## Dossier de réponse à l'Avis délibéré de la Mission Régionale d'Autorité environnementale (MRAe) de La Réunion

Dossier : Dossier de régularisation des activités des Brasseries de Bourbon à Saint-Denis

N° Référence : SCETE/UEE/FO/appui MRAe/n° 2022APREU12

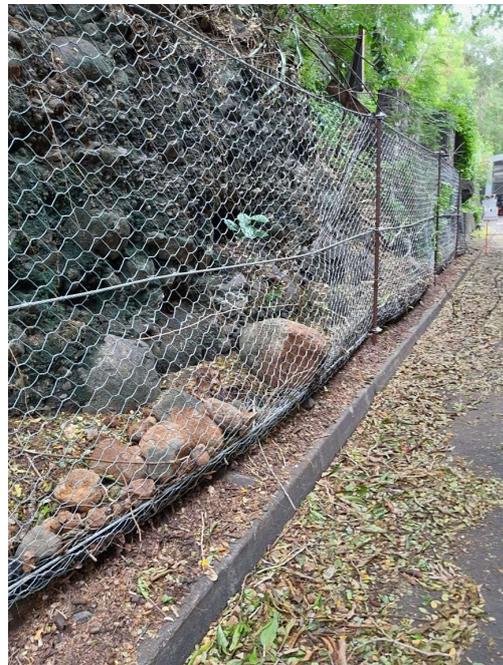
L'Ae demande au pétitionnaire de compléter le rapport environnemental par l'analyse des impacts des risques naturels (notamment d'éboulements et de chutes de blocs de la falaise) sur les installations et leur fonctionnement, ainsi que pour les tiers, et de proposer les mesures de prévention et de protection qui pourraient s'avérer nécessaires.

La partie ouest du site est concernée par un risque d'aléa élevé « mouvement de terrain » du fait de la présence d'une falaise d'une hauteur de 20 à 30 m de haut environ.

Le retour historique du site met en évidence que les éboulements ayant lieu sur le site se sont limités à des blocs de roche de petite taille. Ces derniers terminent leur course au niveau des gabions ou des filets protecteurs déjà mis en place sur le site (cf photo ci-dessous).
